Rozbudowa DW nr 719 od km 22+531 do km 23+274 w miejscowości Nowa Wieś na terenie gminy Michałowice – nr postępowania 050/25

Działając na podstawie **art. 284 ust. 1, ust. 2, ust. 3 ust. 6** ustawy Prawo zamówień publicznych (Dz. U. z 2024 r. poz. 1320) Mazowiecki Zarząd Dróg Wojewódzkich w Warszawie uprzejmie Państwa informuje, iż otrzymał zapytania do Specyfikacji Warunków Zamówienia, na które niniejszym udziela odpowiedzi.

c) Konstrukcja nawierzchni wlotów drogi powiatowej nr 3123W (ul. Główna) oraz gminnej nr 311222W (ul. Polna) – kategoria ruchu KR3:

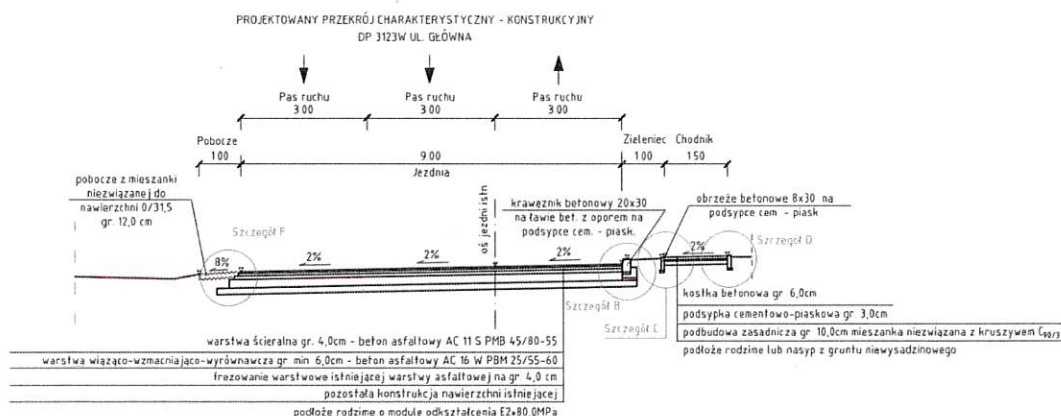
Dot. branży drogowej. Opis projektu wykonawczego oraz przedmiar wskazują na wykonanie pełnej rozbiórki jezdni oraz wykonanie pełnej nowej konstrukcji jezdni.

Natomiast według przekroju na jezdni ul. Główniej przewidziano wykonanie frezowania korekcyjnego wraz z wykonaniem warstwy wyrównawczej i warstwy ścieralnej bez rozbiórki istniejącej podbudowy jezdni.

Dodatkowo na przekroju pokazane jest projektowane poszerzenie jezdni, bez uwzględnienia nowych warstw konstrukcyjnych na dobudowanym fragmencie jezdni.

1. Tabela robot ziemnych - załącznik do odpowiedzi nr 14.
2. Przekrój ul. Główny - załącznik do odpowiedzi nr 24.
3. SST Budowa kanalizacji deszczowej - załącznik do odpowiedzi nr 26.
